「設計図書（仕様書）訂正」のお知らせ

公 告 日	令和8年8月17日
公 告 番 号	横須賀市上下水道局公告契約第5103号
工 事 名	西浄化センター管理本館外装更新工事
訂 正 内 容	設計図書の内容について、下記のとおり誤りがありました。 1 該当箇所 図面 > 図面番号 A-1 > 工事内容 > 1、外壁改修 > イ、外壁塗装壁面 > 仕上材 2 訂正内容 < 訂正前（誤） > 複層塗材 RE 塗り（ロー- ゆず肌模様 シリコン仕上） < 訂正後（正） > 複層塗材 RE 塗り <u>（ロー- ゆず肌模様）</u>
そ の 他	- この訂正による設計金額（予定価格）及び最低制限価格に変更はありません。 - 現在ご覧になれる設計書のリンク先は訂正後のものです。

横須賀市上下水道局					
工名	事称	西浄化センター管理本館 外装更新工事			
図名	面称	案内図・一般平面図			
縮尺	図示	図番	面号	A-1	
製年	作月	令和 8 年 7 月	原図 サイズ	A3	
課長		主査		担当者	設計者

訂正前（誤）

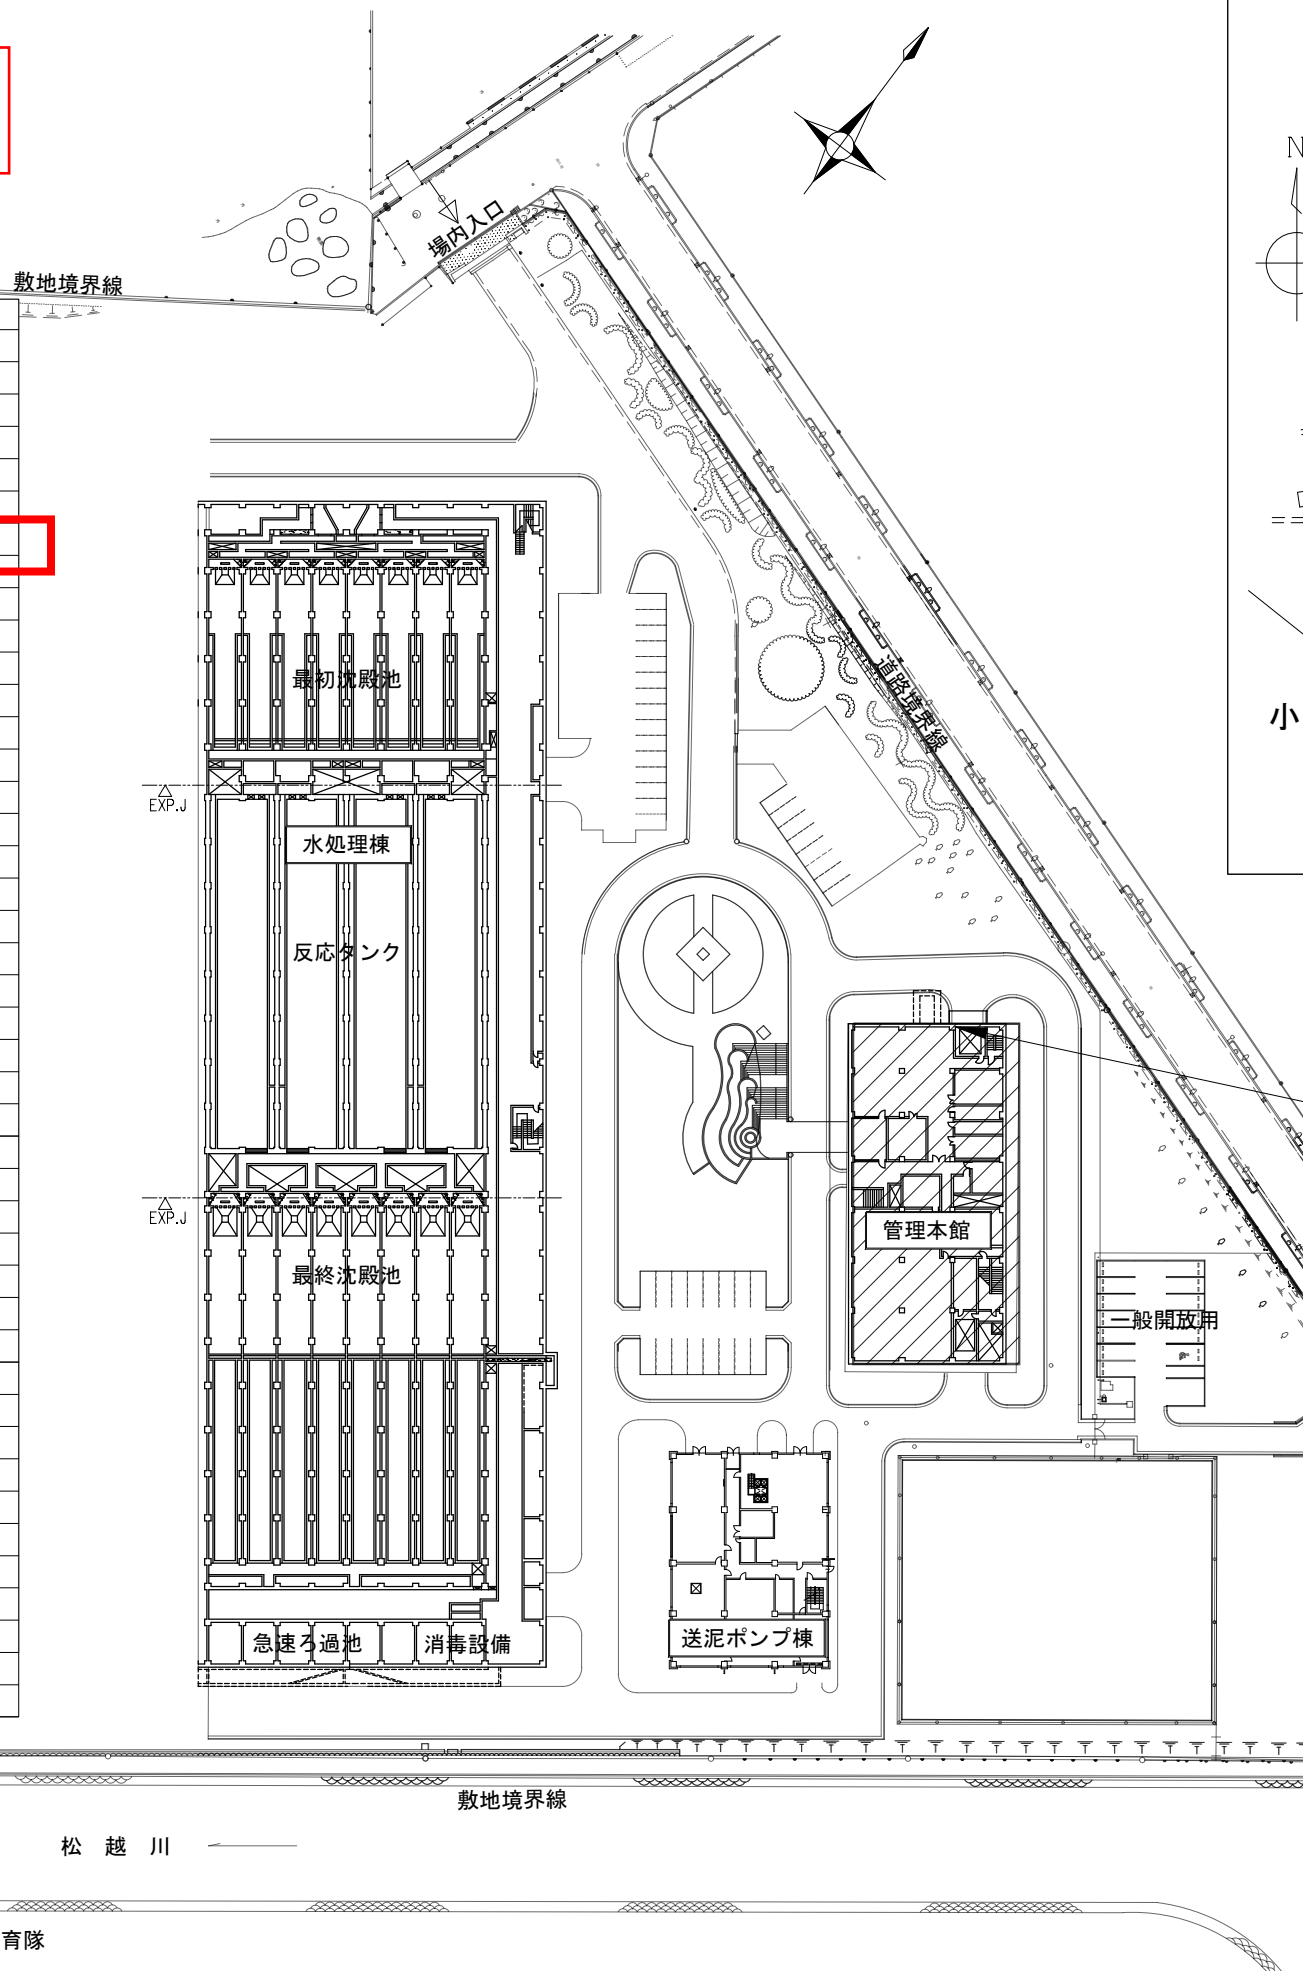
1. 外壁改修
7. タイル壁面
- ・下地処理：水洗い15MPa程度以上
 - ・既存タイル劣化部除去、磁器質小口タイル60×108 復旧（目地、下地モルタル共） 850か所程度
4. 外壁塗装壁面
- ・下地処理：水洗い15MPa程度以上
 - ・下地調整：C-1
 - ・仕上材：複層塗材RE塗り（ローラー ゆず肌模様 シコン仕上）
